Onderbouwing wijzigingen omgevingsvergunning zonnepark A73 – ZonXP

Voor de realisatie van het zonnepark A73 in Beuningen is op 19 juli 2021 door de Omgevingsdienst Regio Nijmegen een omgevingsvergunning met kenmerk W.Z20.106955.01 verstrekt op 13 juli 2021. In oktober 2021 is tevens de watervergunning verleend.

Om het opwekkend vermogen van het zonnepark te optimaliseren en om de netaansluiting zo optimaal mogelijk te benutten wordt verzocht om de lay-out van het zonnepark op enkele punten aan te passen. Deze onderbouwing geeft exact weer op welke punten de lay-out wordt gewijzigd. Dit document is als bijlage toegevoegd aan het aanvraagformulier voor de (gewijzigde) omgevingsvergunning.

Figuur 2 Vergunde/voormalige lay-out

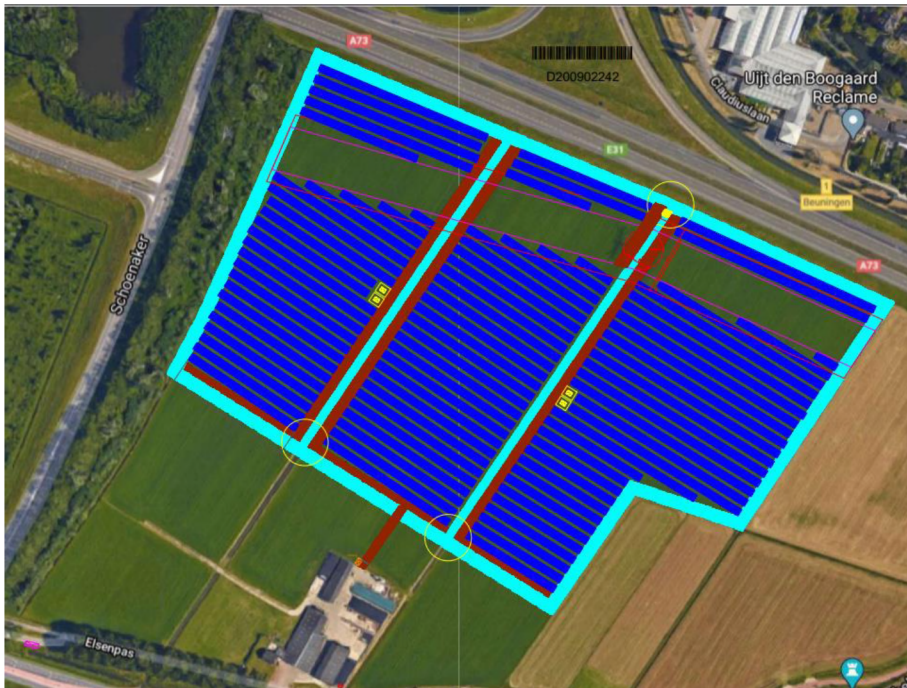
De lay-out zoals vergund op 19 juli 2021, ziet er uit zoals onderstaande Figuur 2. Zie ook Bijlage 1.

Figuur 3 Gewijzigde lay-out

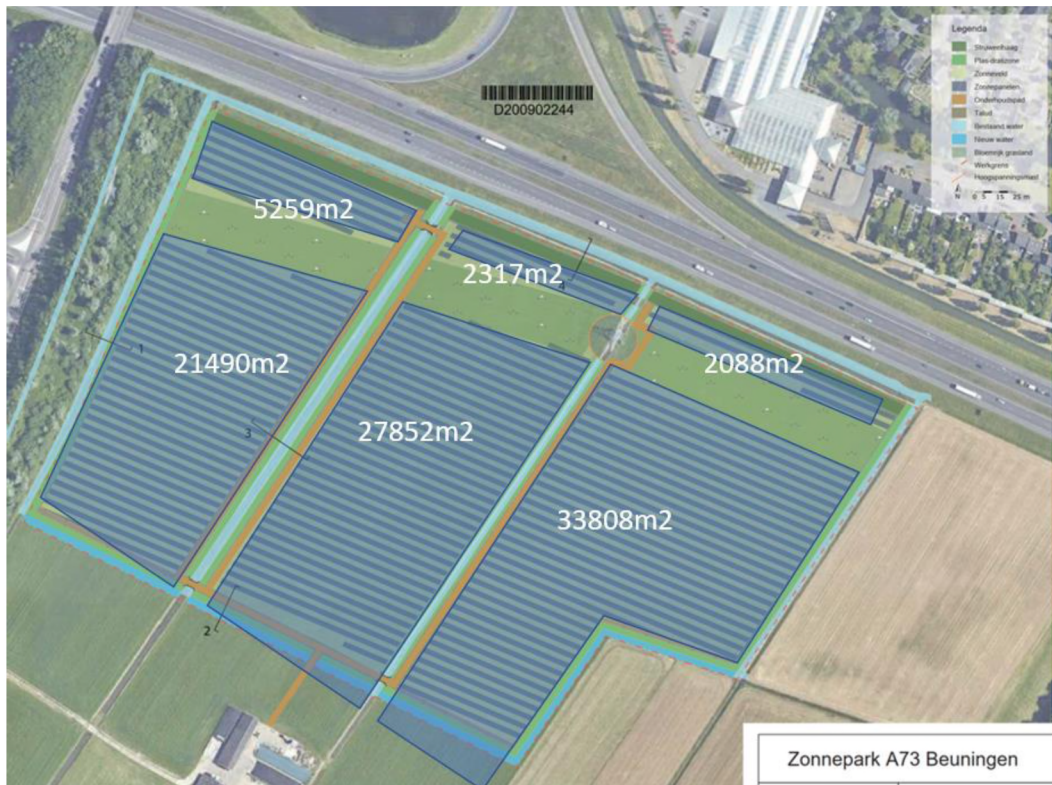
De gewijzigde/nieuwe lay-out in het westelijke veld, ziet er uit zoals onderstaande Figuur 3. Zie ook Bijlage 2.

Om voor meer eenheid te zorgen en het opwekkend vermogen van het zonnepark te optimaliseren is het fraaier en praktischer om de zuidelijke grens lichtelijk te verschuiven zodat deze haaks op de richting van de sloten komt te liggen. Hierdoor komen zowel de nieuwe sloot als de rijen panelen meer haaks op de reeds bestaande sloten te staan. In zijn algemeenheid blijven de panelen op het zuiden gericht en de achterkant van de panelen blijven naar de snelweg gericht. Door deze lichte rotatie schuift de grens van het zonnepark in de zuidoosthoek ca. 30m richting het zuiden en in de zuidwesthoek ca. 10m richting het noorden. Zie ook Figuur 4.

De totale oppervlakte van de zonnepanelen blijft met een totaal oppervlakte van 9,41 hectare (ha) onder de 10 ha, zoals opgenomen in het beleid. De eigenaar van de aangrenzende woning (en voormalig eigenaar van het perceel waarop het zonnepark is gesitueerd) is akkoord met deze verschuiving.

Figuur 6 Belemmeringsstrook TenneT

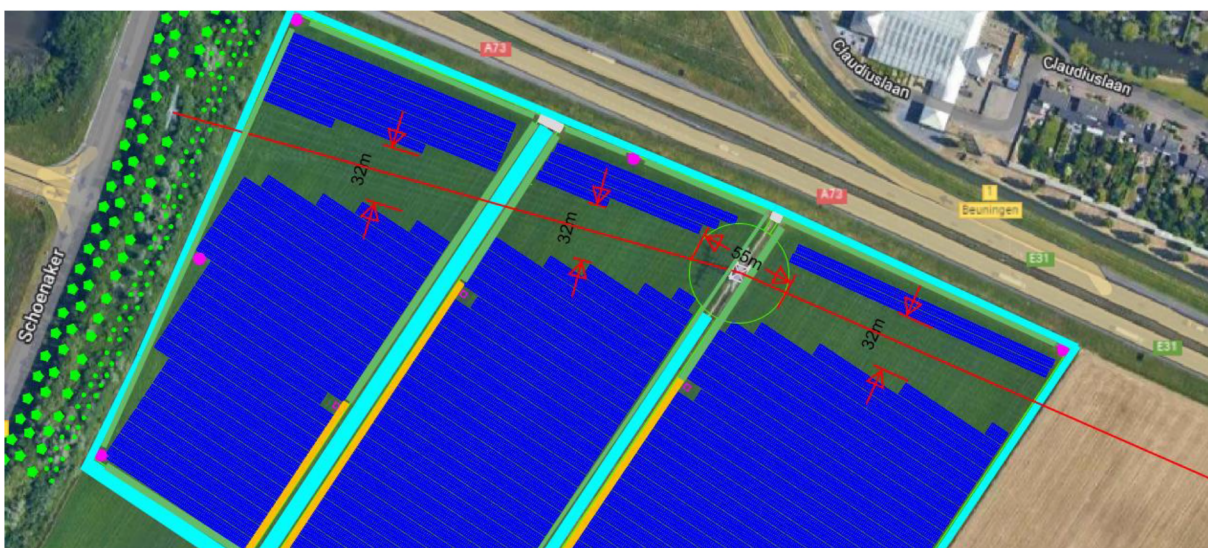
Gezien er hoogspanningsleidingen én een hoogspanningsmast in het veld lopen hebben we aan TenneT moeten aantonen dat het finale ontwerp geen invloed heeft op deze bestaande elektra-infrastructuur. Na overleg met TenneT zijn de afstanden van en naar de hoogspanningsleidingen en -mast finaal gemaakt, dat mede tot gevolg had dat er iets meer ruimte vrijgehouden moest worden rondom de mast. De beïnvloedingsstudie die ten behoeve van dit ontwerp is uitgevoerd is goedgekeurd door TenneT. In Figuur 6 zijn de overeengekomen afstanden van de door TenneT goedgekeurde belemmeringsstrook weergegeven.

Figuur 10 Gewijzigde locatie inkoopstation

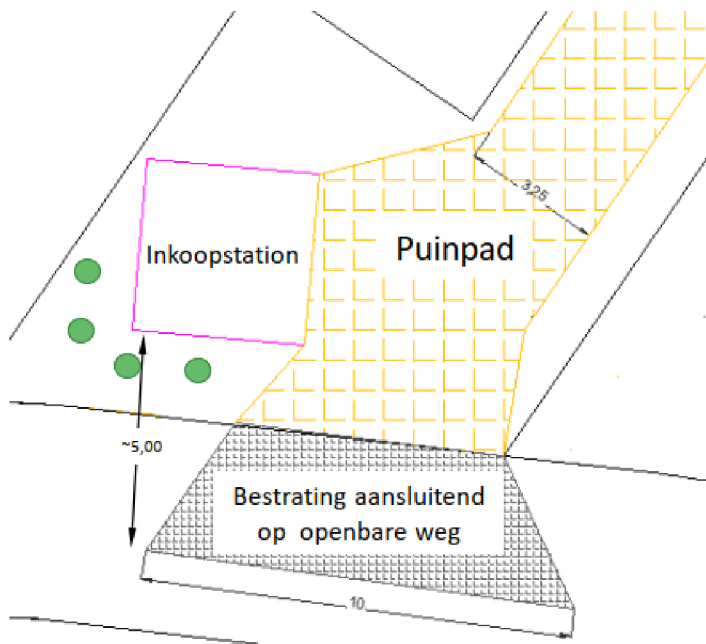
In de vergunde situatie was het inkoopstation naast de bedrijfswoning gesitueerd. In overleg met de netbeheerder (Enexis) en bewoners van de woning is er echter voor gekozen om het inkoopstation aan de openbare weg te plaatsen in de zuidoosthoek van het perceel. Zie de oranje cirkels op onderstaande Figuur 9 en Figuur 10.

Figuur 12 tafel met de vergunde drie panelen (ten zuiden van de hoogspanningsleiding)

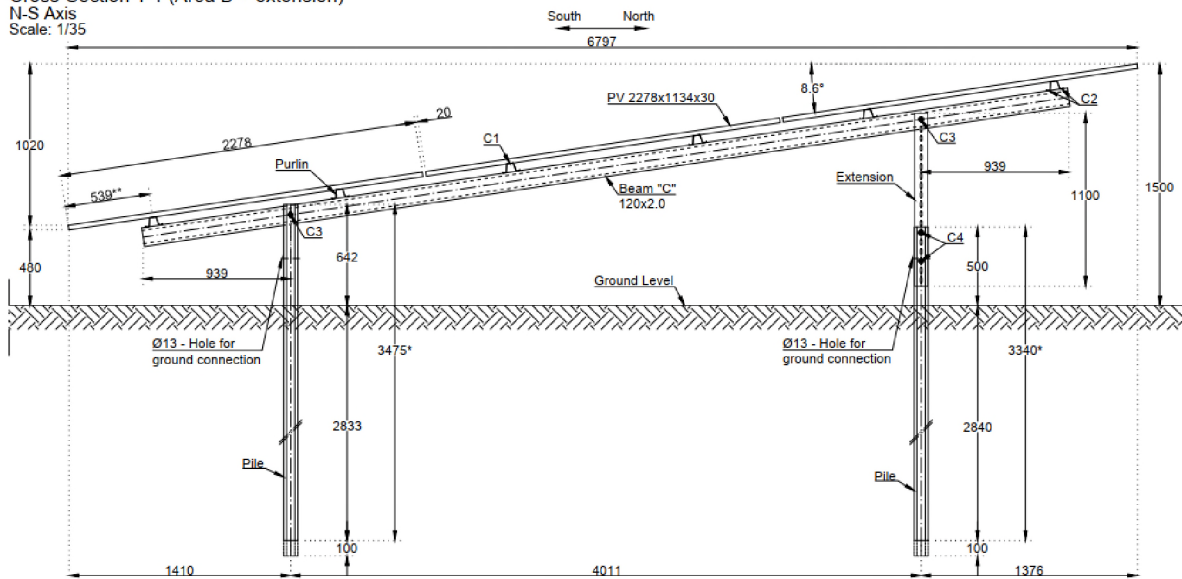
Om de ruimte ten noorden van de hoogspanningsleiding zo optimaal mogelijk te benutten is er voor gekozen om daar tafels met 2 panelen boven elkaar te plaatsen. De tafels ten zuiden van de hoogspanningsleiding zullen wel 3 panelen boven elkaar geplaatst zoals voorgeschreven in de originele vergunning. Zie Figuur 12 en Figuur 13 hieronder voor de twee verschillende opstellingen.

Figuur 13 tafel met de twee panelen (ten noorden van de hoogspanningsleiding)

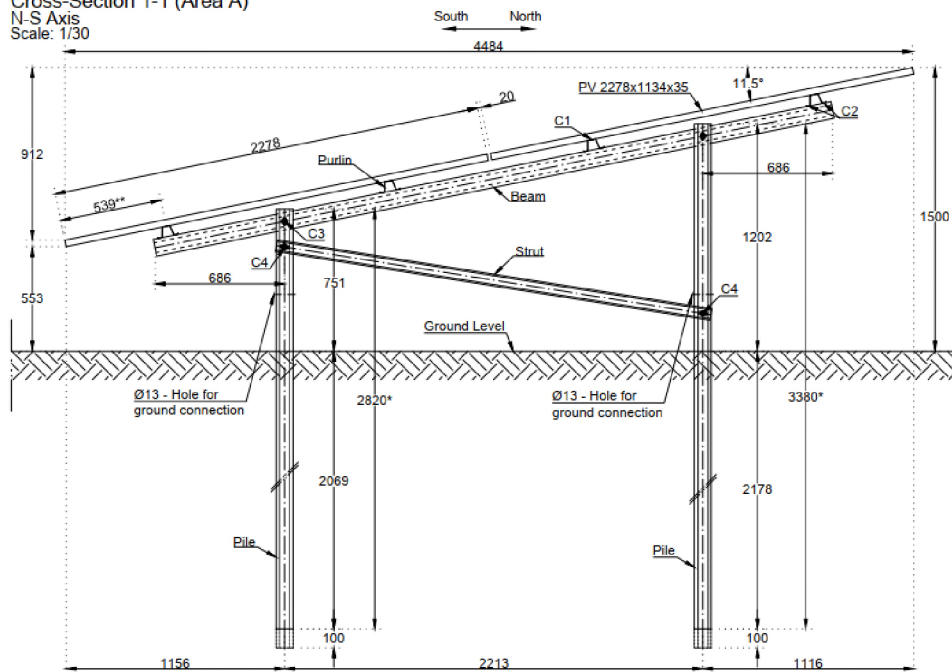
En in Figuur 14 staat aangegeven op de onderlegger waar de tafels staan. Ter verduidelijking, de panelen zullen te alle tijden niet hoger worden dan de reeds vergunde maximale hoogte van 1,5m.

Section 2a - New

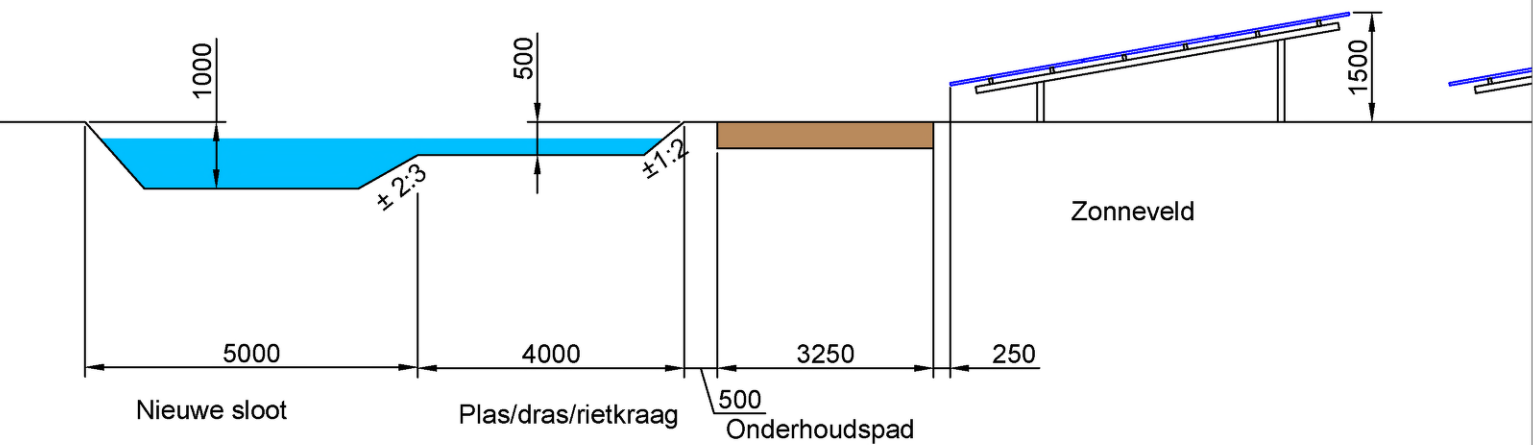
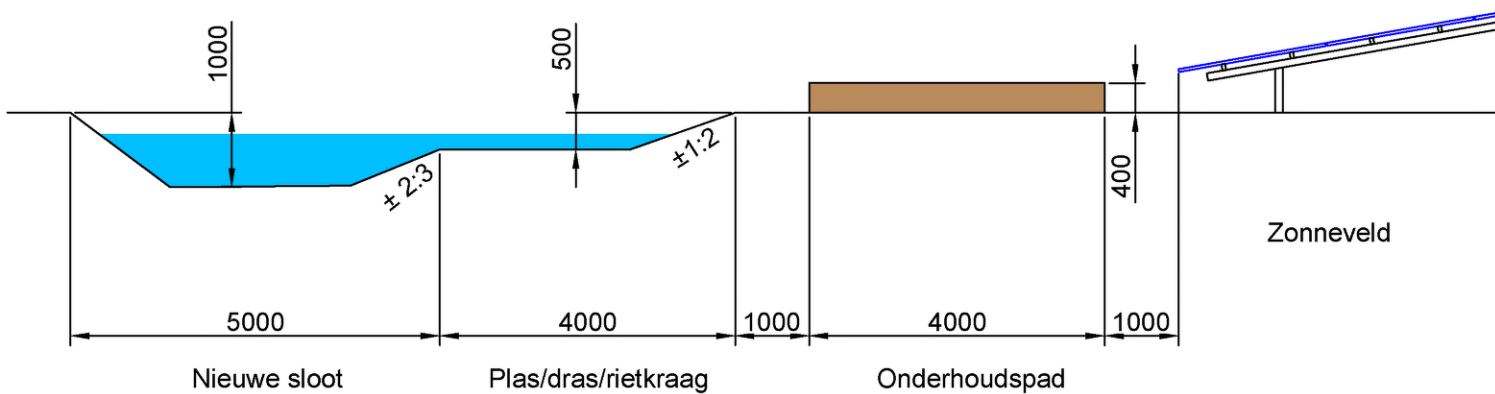
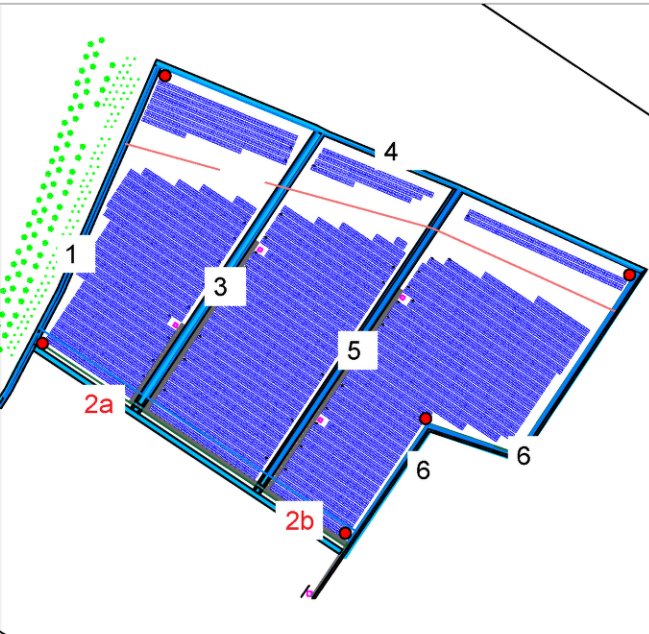
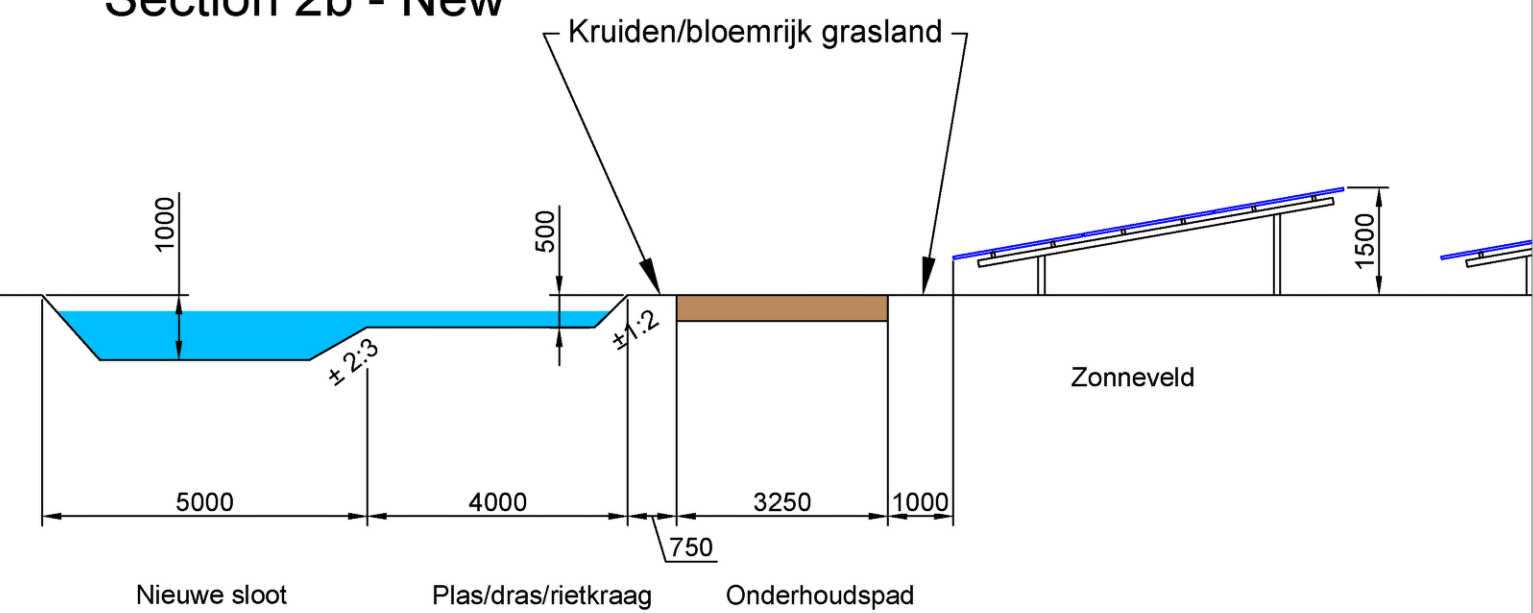
In afstemming met en om te voldoen aan de eisen van het waterschap zijn enkele finale wijzigingen doorgevoerd in de breedte van de onderhoudspaden, het materiaal van de onderhoudspaden, de graslandzones en de watergangen. Hiermee wordt het onderhoud aan de graslandzones en watergangen en tevens het vermogen van het zonnepark geoptimaliseerd, terwijl er nog voldoende ruimte overblijft voor het onderhoud en de watergangen en de oever. De aanpassingen hebben geen negatief effect op de ecologische meerwaarde van het project conform het eerdere ontwerp.

Zie voor de exacte wijzigingen Bijlage 4 en voor een onderbouwing van de ecooloog Bijlage 5. Het waterschap is akkoord met de voorgestelde wijzigingen en heeft hiervoor op 21 maart 2023 een gewijzigde watervergunning verleend.
